**Nota van zienswijzen  
Bestemmingsplan 'Veldhoven-Noord, herziening  
Meerstraat-Hertgang'**

Gemeente Veldhoven  
24 juli 2017

Alle getoonde dB-waarden zijn A-gewogen

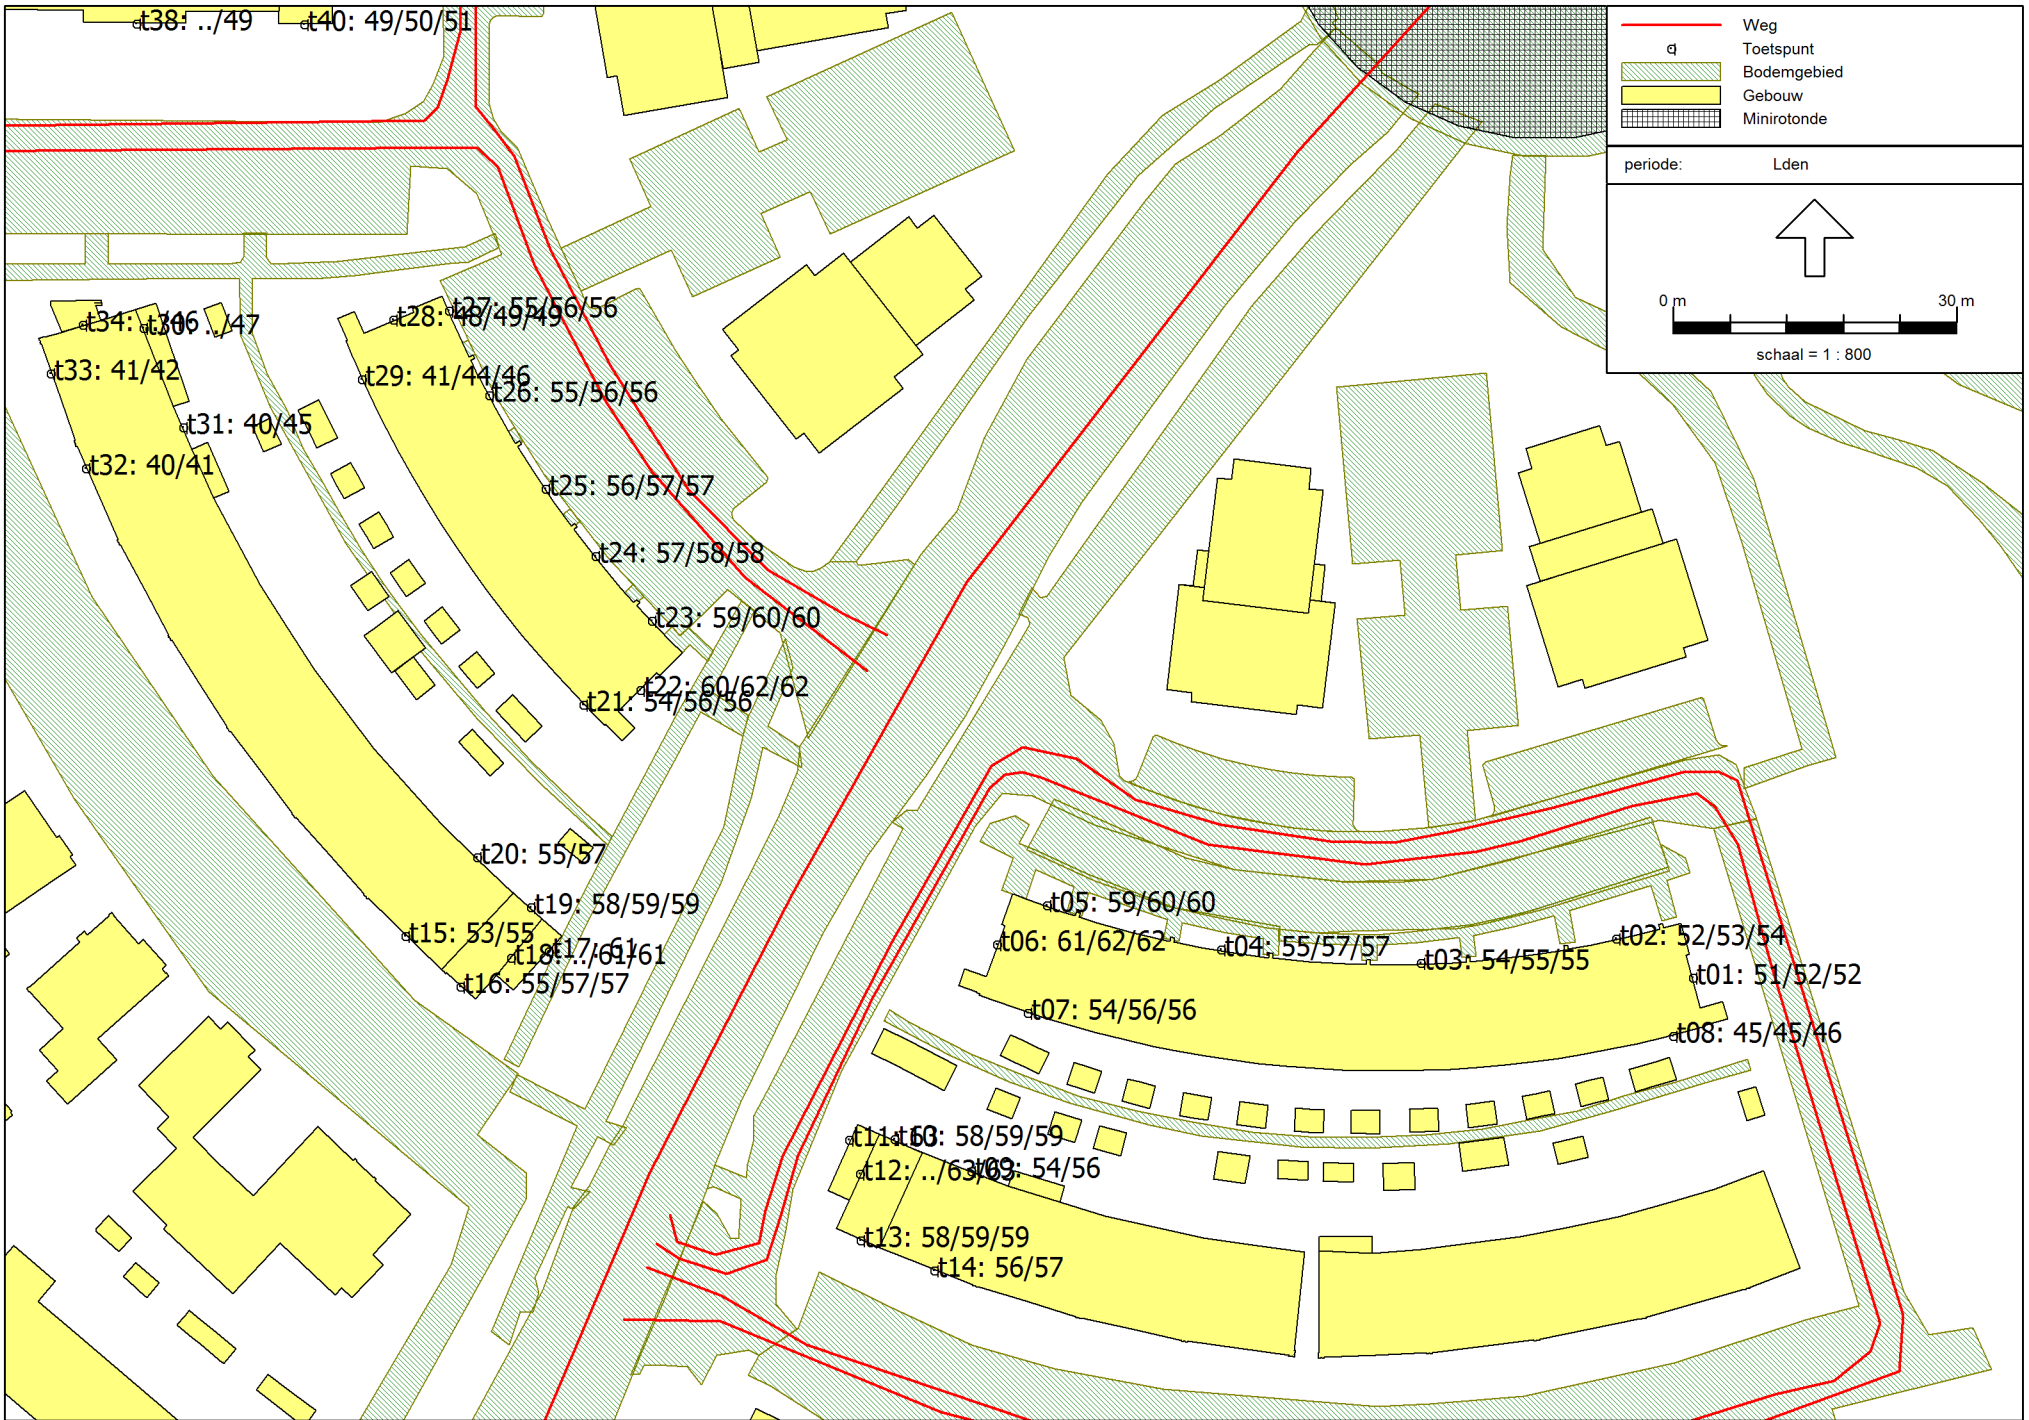
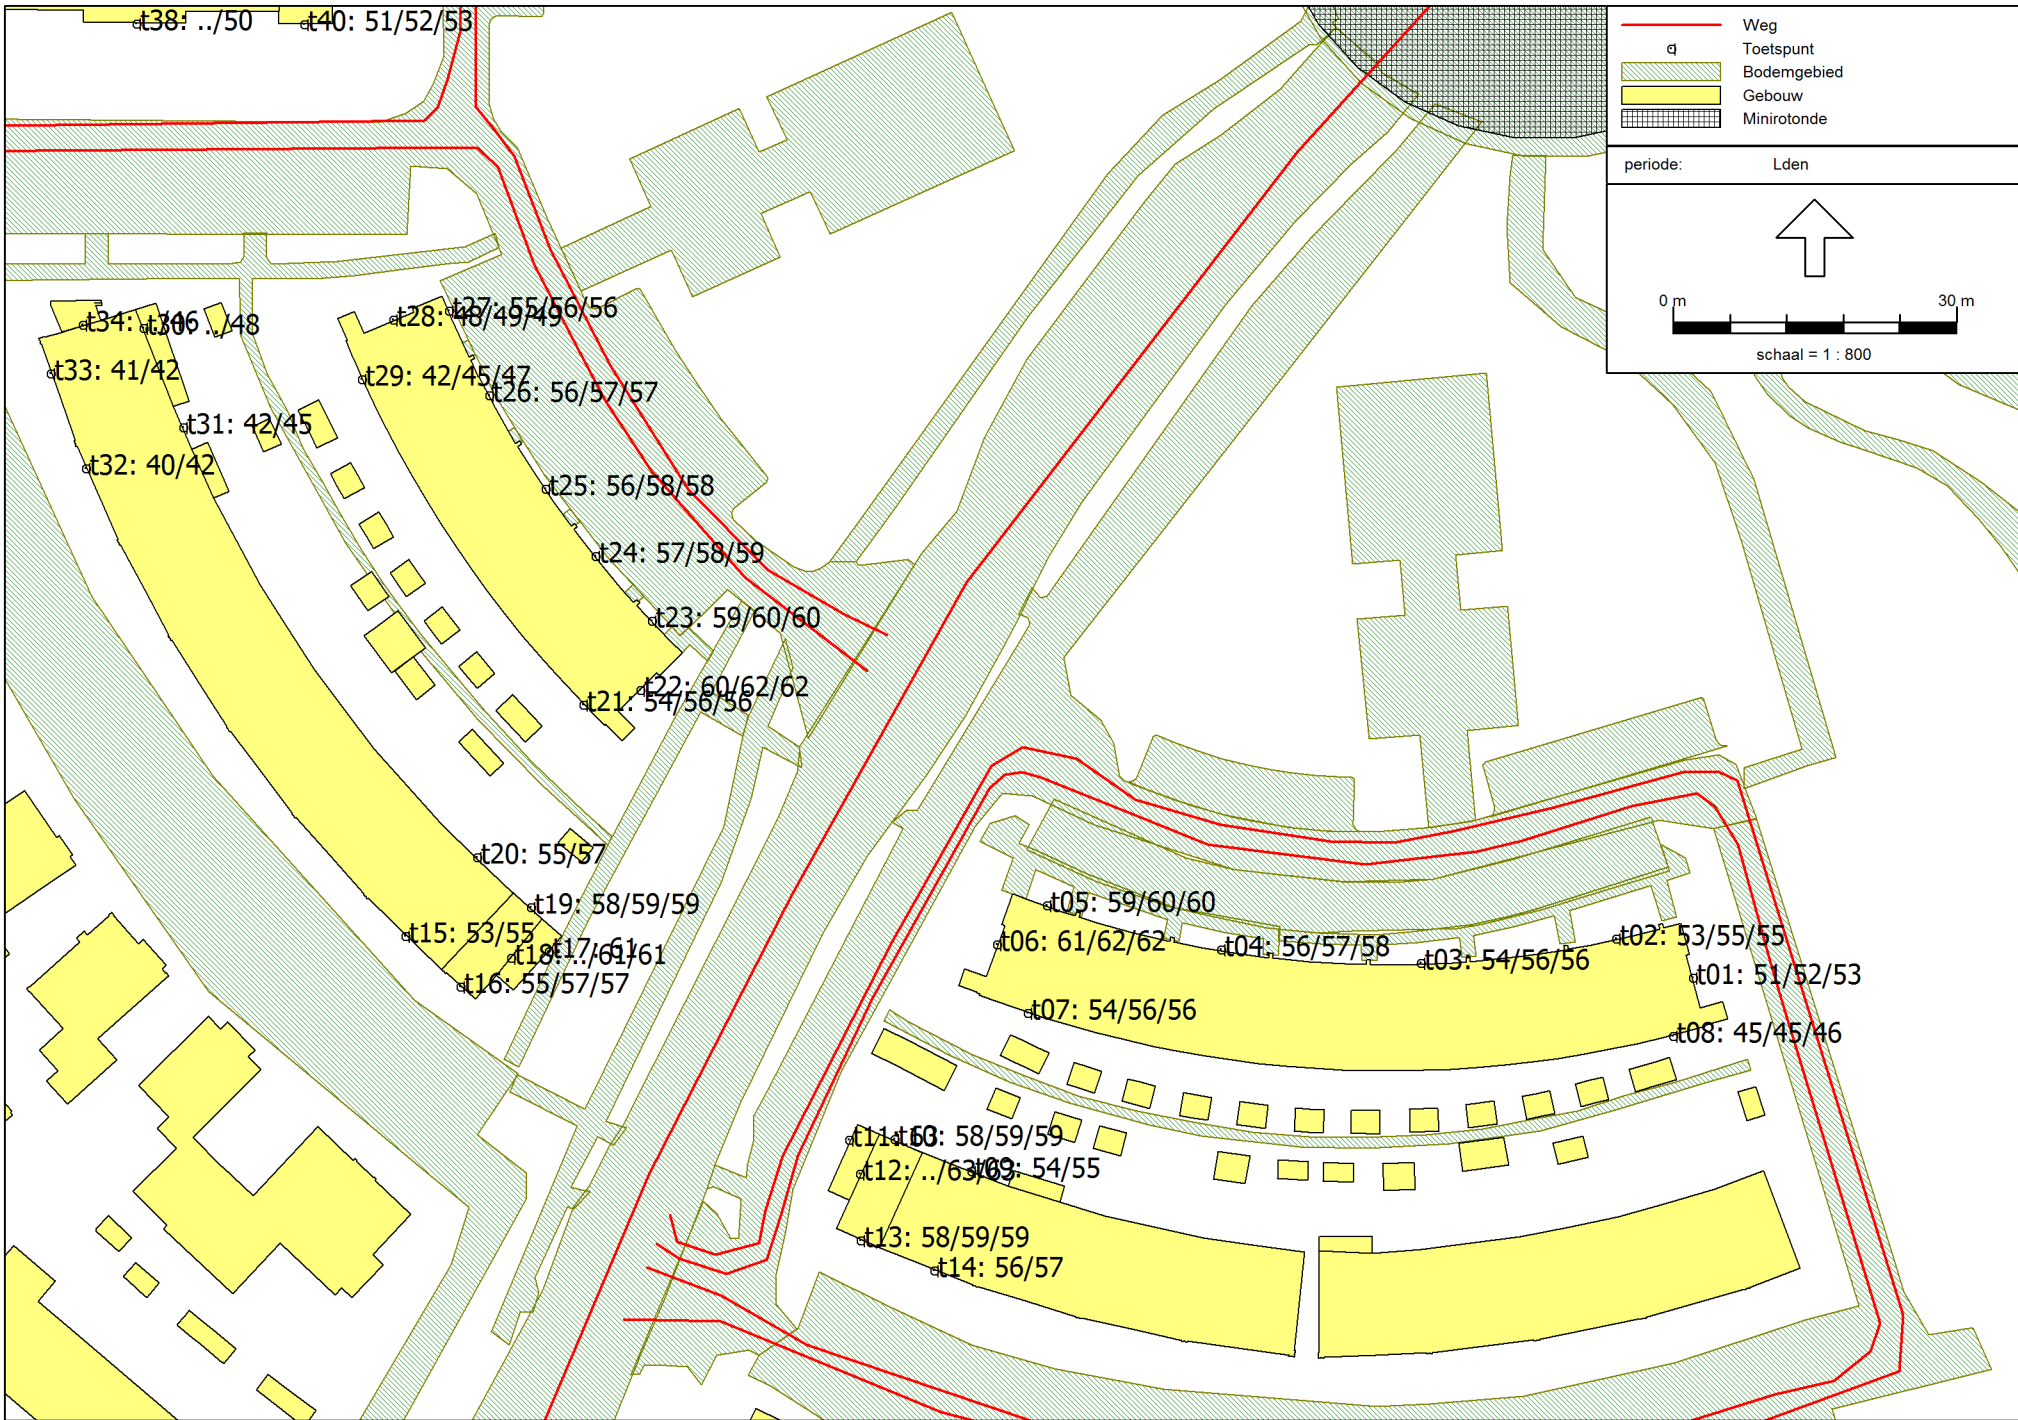
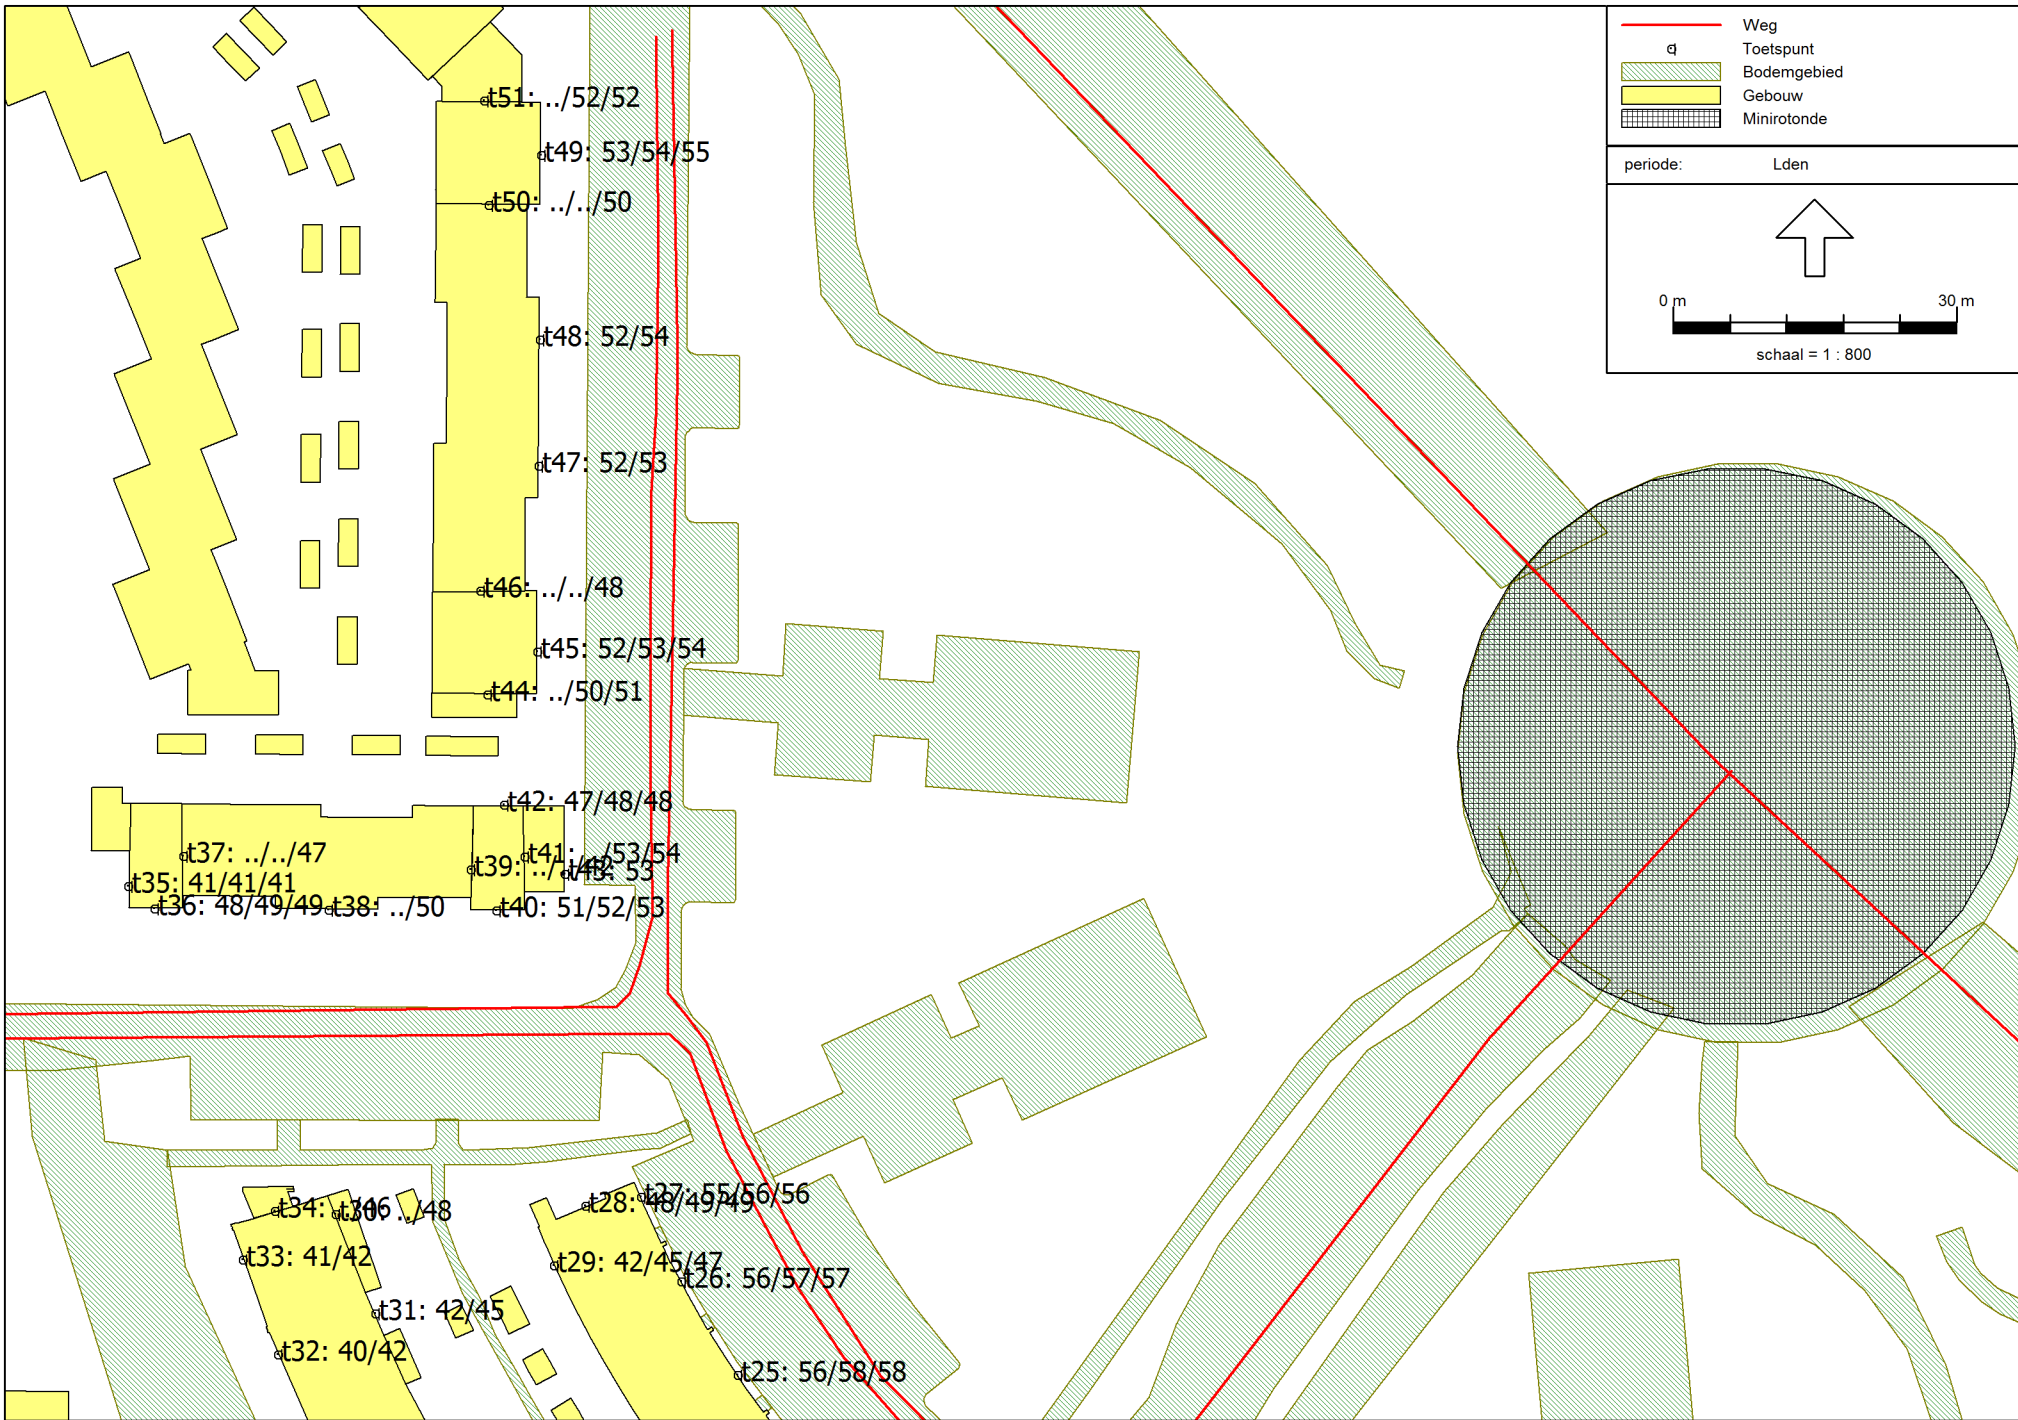
- b. Geluidshinder c.q. geluidsoverlast: De toename/verdubbeling van het aantal wooneenheden heeft ook een verdubbeling van het aantal bewoners tot gevolg. Dit levert via de balkons/terrassen geluidsoverlast op en de verkeersdruk door het Regenboogven neemt substantieel toe. Omdat gebouw 1 dicht bij de rij woningen aan het Regenboogven wordt gesitueerd ten opzichte van het eerder bouwplan, is sprake van weerkaatsing van het geluid. Het wegverkeerslawaai van de Meerhovendreef weerkaatst tegen de nieuwe gebouwen en zo mogelijk verder worden verstrekt door de trechtersvormige bouwwijze. Dit levert uiteindelijk geluidsoverlast op.

- b. Zie [het antwoord op de zienswijze van reclamant 1](#), paragraaf 2.1.2 onder a waarin staat gemotiveerd dat er sprake is van een verkeerskundig acceptabele en veilige situatie. Voor wat betreft de overlast vanwege de balkons wordt opgemerkt dat er sprake is van een woonomgeving en dat iedere woning recht heeft op een buitenruimte, de een heeft dat in de vorm van een balkon, de ander in de vorm van een tuin. Er is geen wet- en regelgeving waaruit blijkt dat je b.v. stemgeluid moet berekenen ten opzichte van andere woningen. Dit doe je ook bij tuinen niet. Mocht er sprake zijn van overlast omdat een individuele bewoner veel geluid produceert, kan er hiervan melding worden gemaakt en is er de APV op basis waarvan handhavend kan worden optreden.  
Voor wat betreft de weerkaatsing van geluid is een aanvullende geluidsberekening uitgevoerd door Tritium Advies. Deze is als bijlage bij deze Nota zienswijzen bijgevoegd. Uit de berekeningen blijkt dat de bebouwing ten opzichte van de huidige situatie (waarover nooit klachten over geluidsbelasting zijn binnengekomen) zelfs een verminderde geluidsbelasting tot gevolg heeft.
